INFORME DE HITO DE CONTROL **N° 11270-2023-CG/GRLIM-SCC**

EJECUCIÓN DEL CONTRATO DE LA OBRA:
“MEJORAMIENTO DE LA INFRAESTRUCTURA VIAL DE LA
PROLONGACIÓN AV. REVOLUCIÓN (PASAMAYITO),
TRAMO CA. JULIO CÉSAR TELLO - AV. MIGUEL GRAU EN
LOS DISTRITOS DE COMAS Y SAN JUAN DE LURIGANCHO
DE LA PROVINCIA DE LIMA, DEPARTAMENTO DE LIMA”

HITO DE CONTROL N° 4 – CULMINACIÓN DE OBRA

Registro fotográfico N° 34

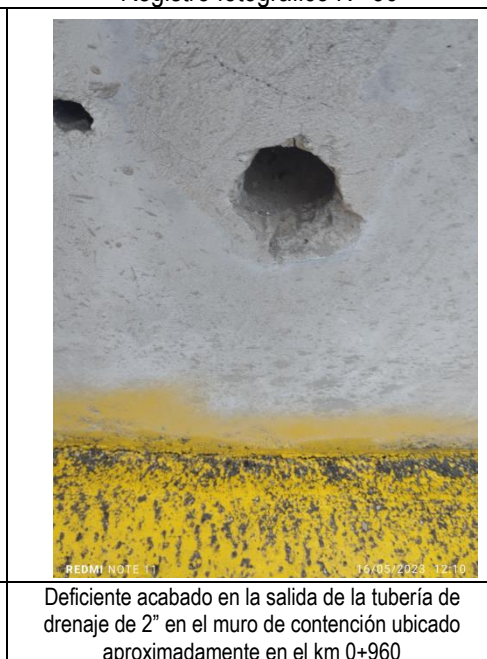
En el km 0+960 lado derecho, entrando por la Av. Revolución, se muestra desprendimiento del solaqueo en el cabezal del muro de contención; así como falta de resane en paño de muro de contención, en el borde de encuentro con la junta de dilatación

Imagen N° 2
Detalle de instalación de tuberías de drenaje PVC de 2" en muros de contención

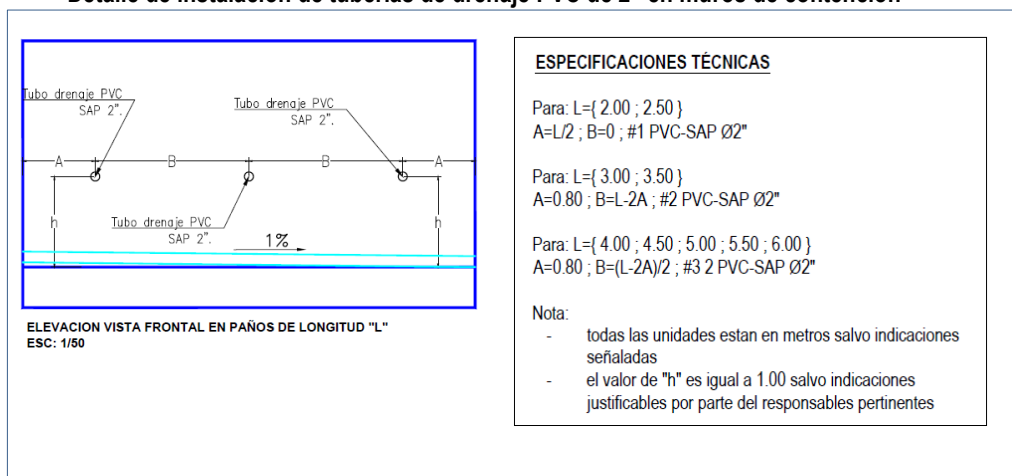
Asimismo, no cuentan con la totalidad de las tuberías de drenaje de 2", incumpliendo con lo señalado en los planos del expediente técnico y en los planos de replanteo remitido por la Entidad: "Lamina CREC-CIV-DETMN01-01 Post-Construcción detalle de drenaje muro de contención N° 01-Collique km 0+184.475-km0+204.60" y "Lamina CREC-CIV-DETMN02-01 Post-Construcción detalle de drenaje muro de contención N° 02-Collique km 0+955.10-km0+990.25", tal como se muestran a continuación:

Imagen N° 3
Detalle de junta de dilatación en muro de contención

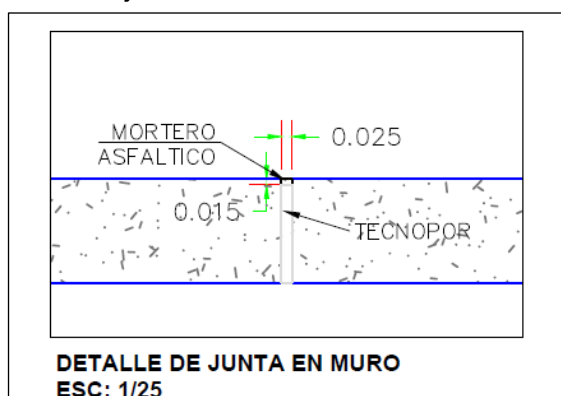
Además, se evidenció que el relleno de las juntas de dilatación en los muros de contención excede al espesor establecido en 1", en los planos del expediente técnico; asimismo, presentan desprendimiento, incumpliendo con lo establecido con los planos y las especificaciones técnicas del expediente técnico, que precisa:

- *El ancho de junta deberá cumplir con lo especificado en el plano respectivo, según el tipo de junta a ejecutar.*
- *(...)*
- *Una vez finalizada la preparación de la superficie y colocado el material de respaldo, se aplicará el imprimante asfáltico modificado con solventes minerales de fuerte poder de penetración y de gran adherencia al concreto. (...)"*

Registro fotográfico N° 41

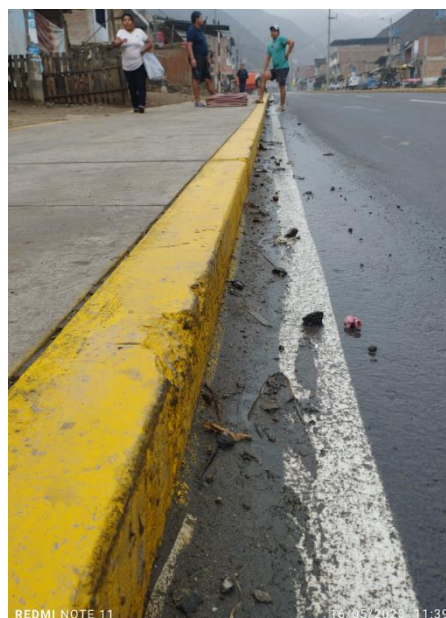
Aproximadamente en el km 0+180 lado derecho, entrando por la Av. Revolución, se muestra desprendimiento de concreto en sardinel de rampa y fisuramiento en veredas

Registro fotográfico N° 54

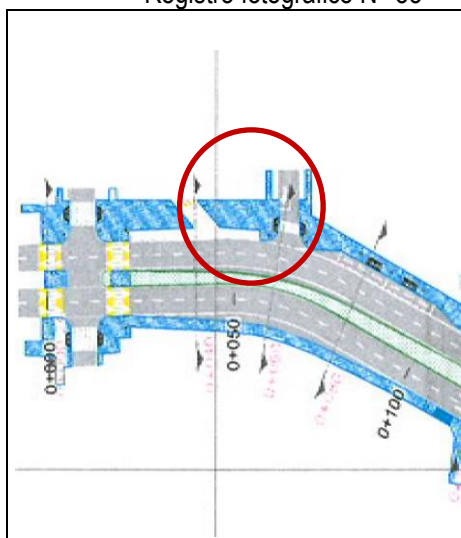
Aproximadamente en la progresiva del km 0+830 al km 0+850, se observan cangrejas en sardinel peraltado de la berma central

Imagen N° 4
Detalle de rampa para discapacitados

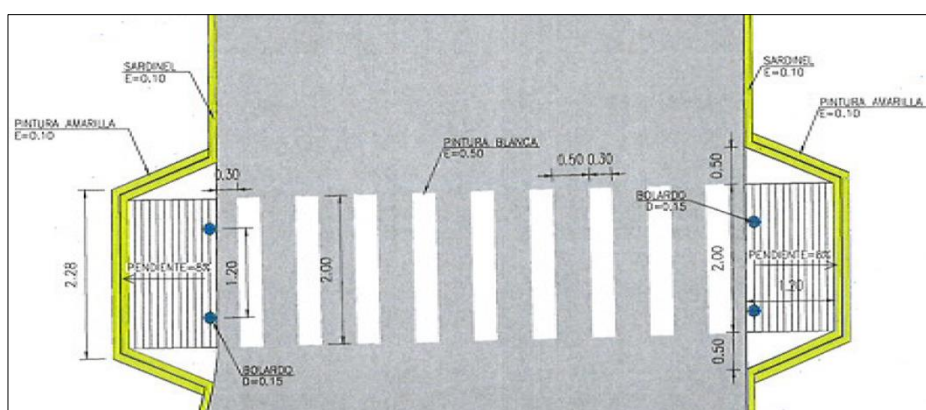
Al respecto, la “lamina PA-01 Plano de accesibilidad de vía principal y secundaria”, señala el detalle de las rampas para discapacitados, con las dimensiones y pendiente, tal como se muestra en la siguiente imagen:

En tal sentido, las rampas para discapacitados ejecutados, no están acorde con lo establecido en los planos del expediente técnico.

Registro fotográfico N° 64

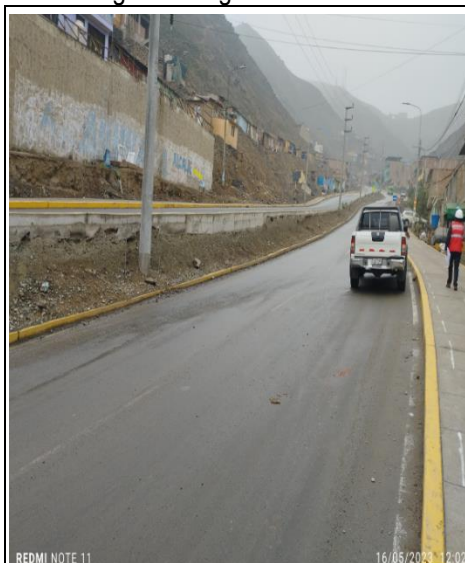
Aproximadamente en el km 0+200, se muestra, berma central sin grass

Registro fotográfico N° 70

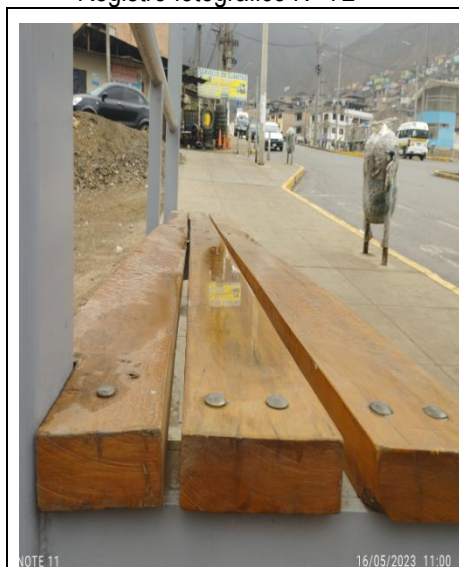
Se muestra, desnivel entre las maderas que conforman la banca del paradero

Imagen N° 6
Detalle de anclaje de paraderos

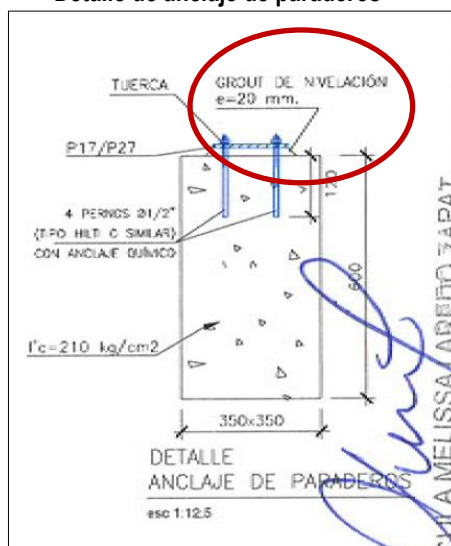
Lo señalado respecto al grout de nivelación incumple lo establecido en la “Lamina DMU-01 Plano de detalle de mobiliario urbano paradero y bancas”, que en el detalle de anclaje de paraderos indica ejecutar el grout de nivelación de espesor de $e=20\text{mm}$, tal como se muestra a continuación:

cimentación a través de plancha metálica con 4 pernos ½" tipo Hilti o similar con anclaje químico se nivelarán con grout de nivelación de espesor 20mm.

Imagen N° 7
Detalle de la ubicación de bolardos en rampa para discapacitado

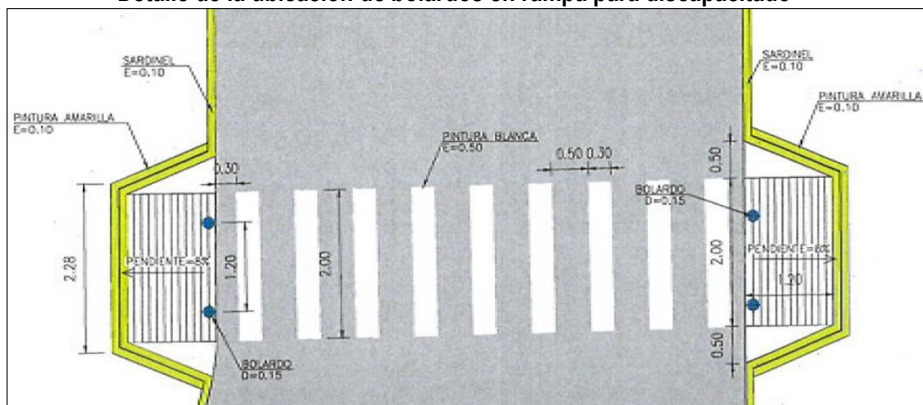
Al respecto, la lámina PA-01 Plano de accesibilidad de vía principal y secundaria señala la ubicación de los bolardos en vía principal y secundaria, los cuales no son concordante con lo ejecutado, tal como se muestra a continuación:

Imagen N° 9
Detalle de la ubicación de bolardos en vía principal

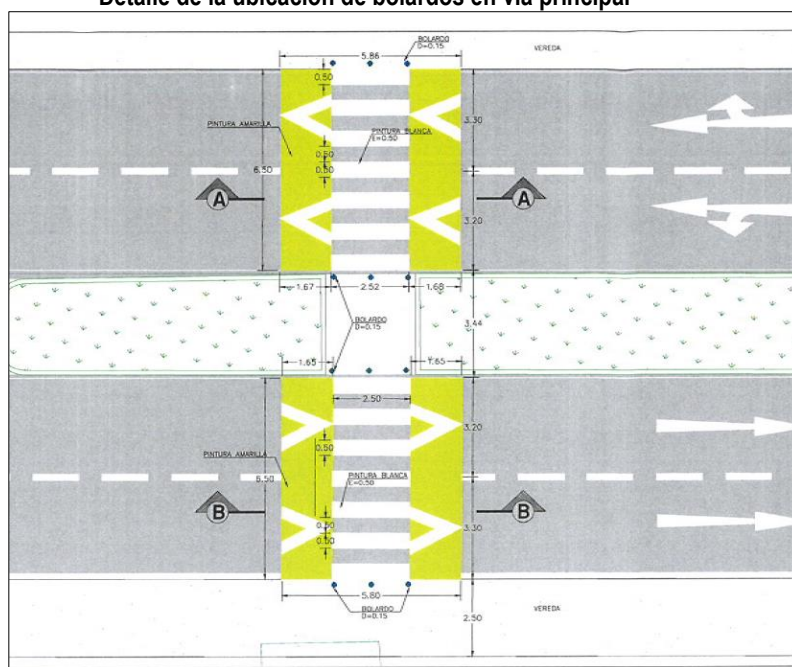
Asimismo, la "lámina PA-02 Plano de accesibilidad resalto trapezoidal-Camellón", proyecta la instalación de tres (3) bolardos al borde de cada extremo de los camellones (ver imagen N° 8); sin embargo, en algunos casos, se han instalado dos (2) bolardos en los camellones, incumpliendo con lo establecido en el expediente técnico.

Imagen N° 10
Detalle de bolardos

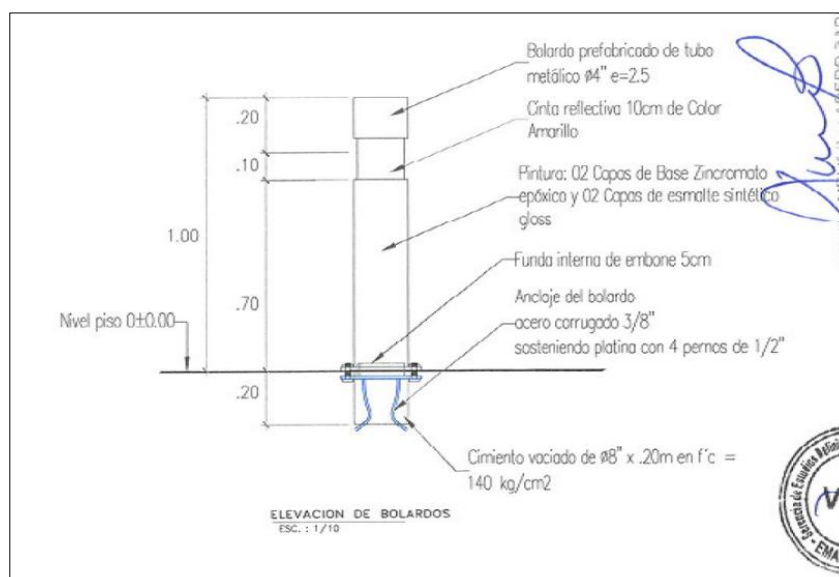
A continuación, se muestra el detalle del bolardo consignado en la "lámina DMU-02 Plano de detalle de mobiliario urbano tacho y bolardos".

Registro fotográfico N° 41

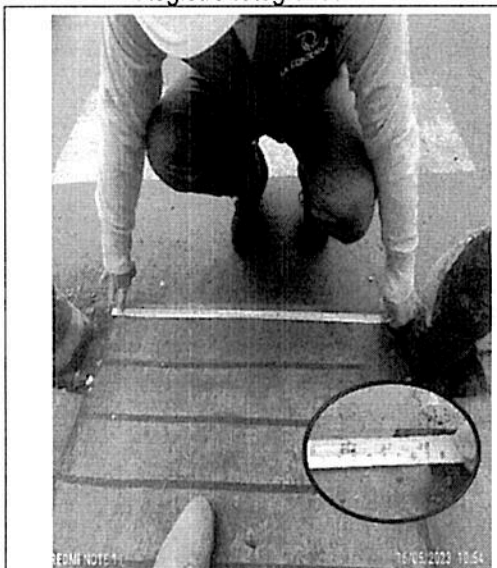
Aproximadamente en la progresiva km 0+040, lado izquierdo entrando por la Av. Revolución, se muestra rampa de discapacitados, la cual tiene una pendiente de 21.1%

Registro fotográfico N° 70

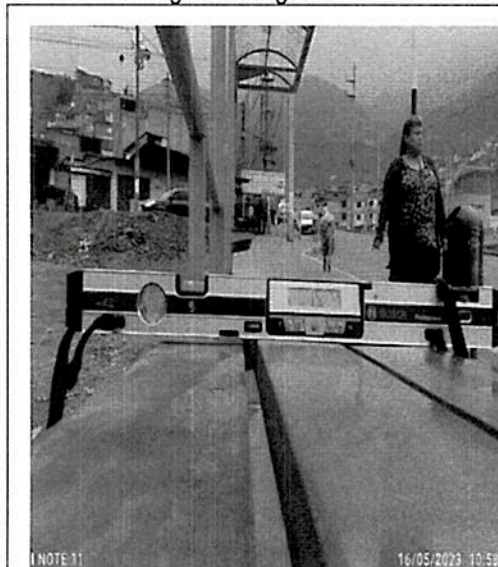
Se muestra, la plancha de perfil de anclaje del módulo de paradero, que no está sobre un grout de nivelación, incumpliendo con lo señalado el expediente técnico

Registro fotográfico N° 77

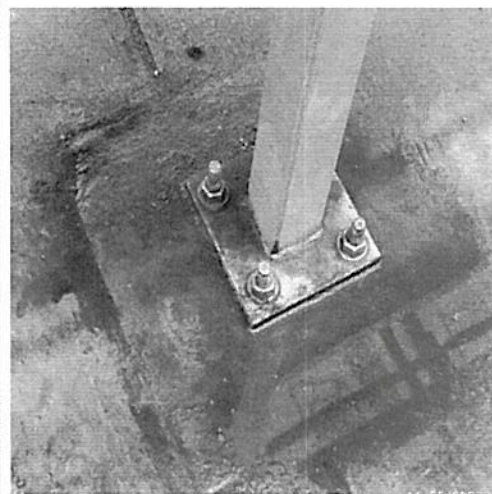
Se muestran, las planchas de perfil de anclaje de paradero, que no están sobre un grout de nivelación, incumpliendo con lo señalado en el expediente técnico

Registro fotográfico N° 96

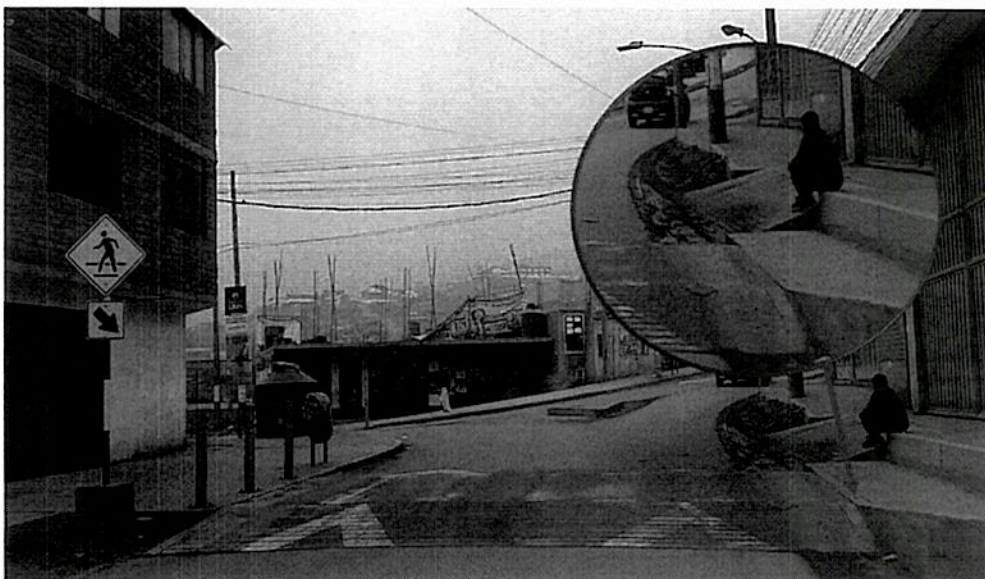
Aproximadamente, en la progresiva km 1+120, lado izquierdo entrando desde la Av. Miguel Grau, se advierte la falta de instalación de bolardos

Registro fotográfico N° 97

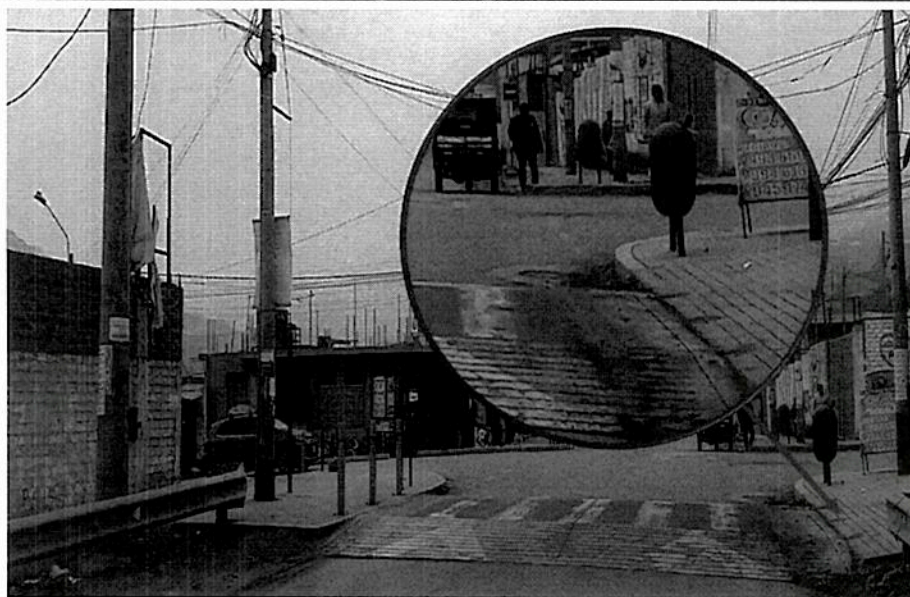
Aproximadamente, en la progresiva km 8+150, entrando desde la Av. Miguel Grau, lado derecho, se muestra la falta de instalación de bolardos
